Synthèse des observations et propositions recueillies dans le cadre
de la procédure de Participation du Public par Voie Électronique

~
concernant le projet de construction des lots A & C au sein de l'opération de restructuration des ateliers de la
RATP sur le site de Vaugirard à Paris 15^{ème}

~
qui s'est déroulée du 24 juin au 26 juillet 2019

Coupe C1

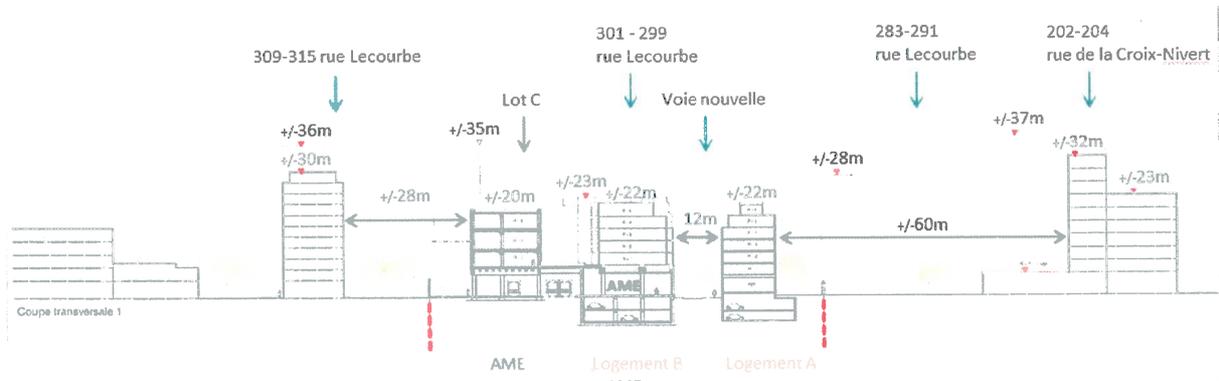
J'ai regardé les plans : la hauteur moyenne des bâtiments est de 37 m : combien d'étages cela représente-t-il - rien n'est mentionné à ce sujet.

Le bâtiment A s'inscrit également dans le paysage urbain environnant. Les coupes ci-dessous illustrent le paysage environnant et mettent en évidence la cohérence de hauteur des nouveaux bâtiments.

Bâtiment RATP avant démolition

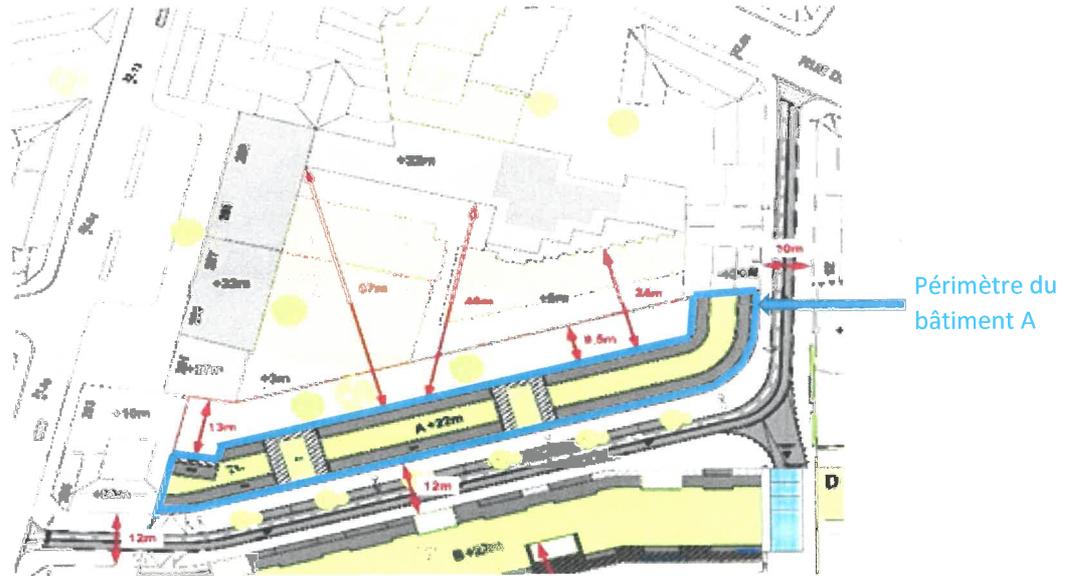
*« Les immeubles des lots A et C sont trop hauts ;Les voisins de ces constructions subissent les nuisances quotidiennes et vont les subir encore pendant des années sans aucun bénéfice .
Par contre la clarté des étages bas ou la vue des étages hauts va être sérieusement dégradée.
Arrêtez cette course en hauteur et aux travaux qui n'introduisent que du désordre;
Une rue en plus la belle affaire : le jeu n'en vaut pas la chandelle
sans parler de l'augmentation de densité de population et de trafic dans la rue Lecourbe en train de devenir un petit chemin étroit : on atteint le summum de l'incohérence de l'urbanisme »*

Le bâtiment C se situera précisément à l'articulation de ces deux alignements, entre les accroches haussmanniennes de la Villa Lecourbe (R+6) et l'immeuble (R+12) du 309 rue Lecourbe. Il viendra améliorer la cohérence architecturale en remplaçant le bâtiment industriel de la RATP ci-dessous avant démolition.

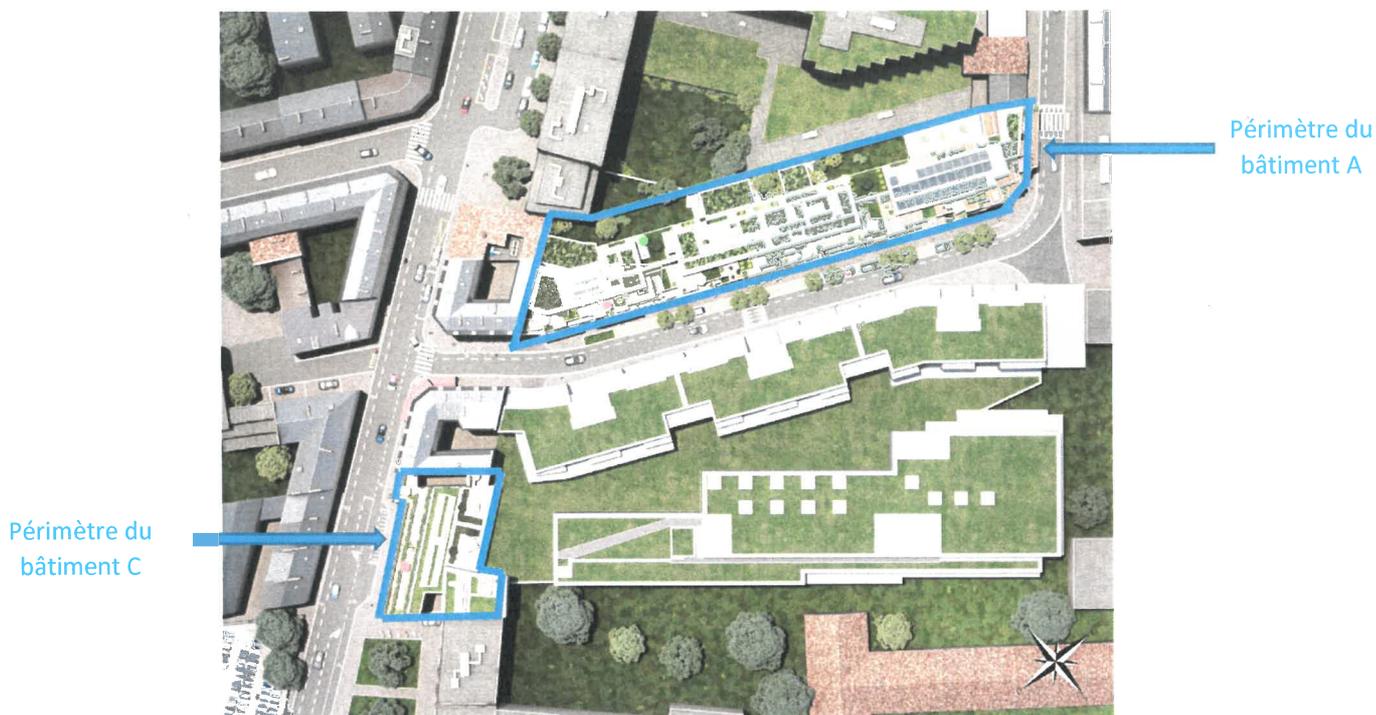
« Le projet manque singulièrement d'espaces arborés et surtout de pleine terre. La végétalisation des toits, si elle peut être intéressante pour la résilience face au dérèglement climatique, ne doit surtout pas remplacer la végétalisation des sols. Dans un contexte de réchauffement global, limiter les espaces bétonnés est une nécessité.

Les projets prévoient la création d'environ 300 m² de pleine terre.

Le bâtiment A recevra un boisement en jardin intérieur. Il sera composé de deux strates végétales majeures : la strate de grands arbustes et la strate des grands arbres à feuilles caduques. Au sol, un tapis de vivaces couvrira la terre et recréera un sous-bois favorable au développement de la biodiversité (présence d'hôtel à insectes, nichoirs...).
